品番	TMGG40SEWZ	品名	壁付サーモスタット混合水栓	1 / 3
----	------------	----	---------------	-------

### 金具補修品互換性情報

件名 シャワー部の形状変更に伴う、フィルター、Oリングの変更

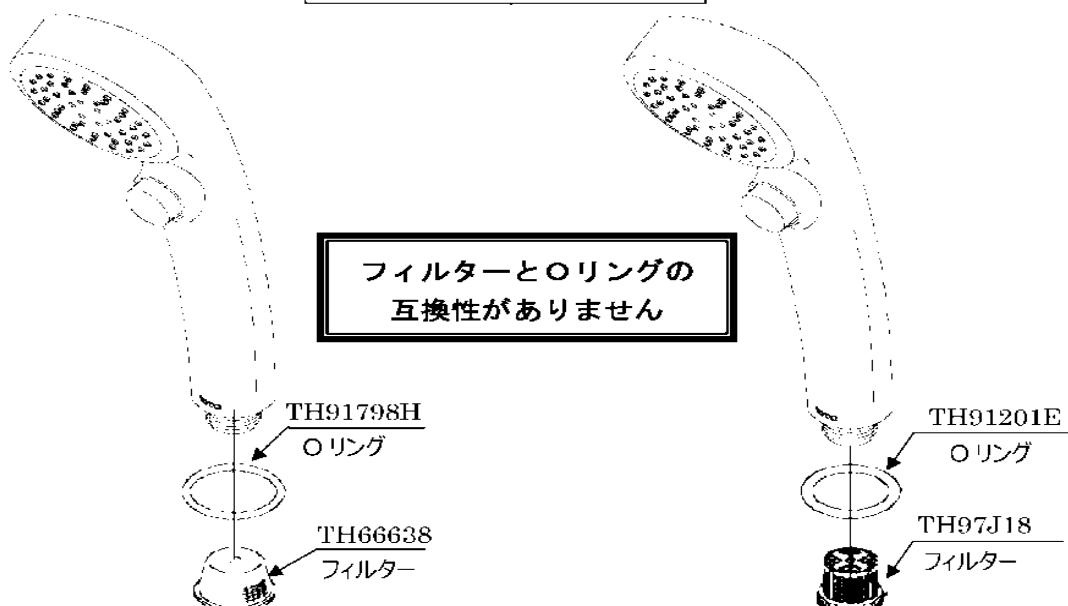
#### 前期・後期型製品識別方法

前期型品

切替時期 2018年10月頃

後期型品
